**ДО
ЗАИНТЕРЕСОВАНИТЕ ЛИЦА
ПО ПРОЦЕДУРА НА ДОГОВАРЯНЕ БЕЗ ОБЯВЛЕНИЕ
РЕФ. № РРС 15-107**

Относно: Постъпило запитване по документацията за участие в процедура на договаряне без обявление с реф. № РРС 15-107 и предмет: „Изграждане и реконструкция на кабелни и въздушни мрежи СрН и НН на територията на ОЦ „Сливница и Своге“ в София Област”

Във връзка с постъпило запитване с вх. № СВ-DOC-5687/05.11.2015 г. и на основание чл. 29, ал. 2 от ЗОП, предоставяме разяснение по документацията за участие в процедура на договаряне без обявление с реф. № РРС 15-107 и предмет: „Изграждане и реконструкция на кабелни и въздушни мрежи СрН и НН на територията на ОЦ „Сливница и Своге“ в София Област”, както следва:

Фигура – Монтаж на пластмасов разпределителен шкаф (касета)

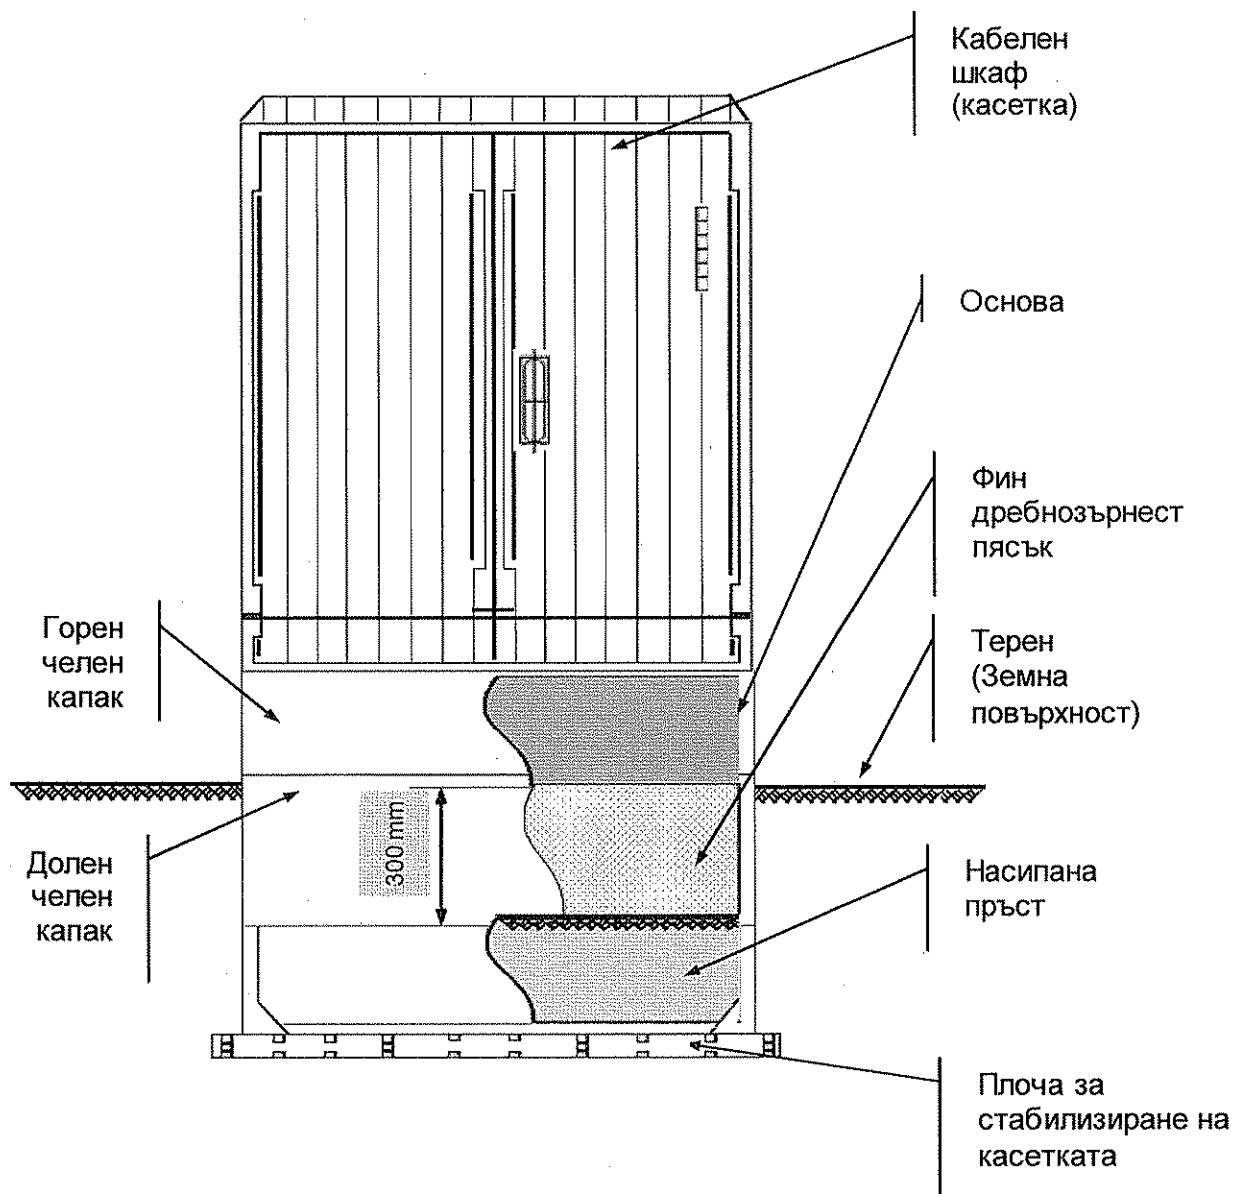
„В предоставената ни КС за позиция 44 „Направа на бетонов фундамент и монтаж на кабелен разпределителен шкаф /ШКД/ - 5 бр., предвидените от Възложителя количества за изкоп – до 25 м³, кофраж – 36 м², арматура - 310 кг., бетон – В 20 – 7м³ намираме, че са прекомерно завишени. Молим да ни предоставите конструктивен чертеж за изпълнението на бетоновия фундамент.

В подпозициите на позиция № 44 е допусната грешка, моля, вместо следните подпозиции:

1. Направа на изкоп до 25м³;
2. Направа на кофраж до 36м²;
3. Доставка и полагане на арматура до 310 кг.;
4. Доставка и полагане на бетон В 20 до 7м³;

1. Направа на изкоп до 0,6м³;
2. Направа на кофраж до 0,2м²;
3. Доставка и полагане на арматура до 30кг.;
4. Доставка и полагане на бетон В 20 до 0,15м³.

Прилагаме схема за Монтаж на пластмасов разпределителен шкаф (касетка).

Кабелните разпределителни шкафове се монтират по начина, както е посочено на чертежа на Фигурата. За да се укрепи механически кабелният разпределителен шкаф се поставя върху стабилизираща плоча. Кабелният разпределителен шкаф се закрепва към стабилизиращата плоча с болтове с диаметър не по-малък от 12 mm. Вътрешното пространство на основата на кабелния шкаф се запълва с изкопаната пръст на височина около 300 mm по-ниско от земната повърхност (терена).

За да се намали влажността във вътрешното пространство на кабелния разпределителен шкаф в основата на шкафа (касетката) върху пръстта трябва да се насипе фин дребнозърнест пясък, така както е посочено на фигурата. Насипаният слой дребнозърнест пясък представлява преграда срещу проникването на почвена влага във вътрешността на кабелния разпределителен шкаф.
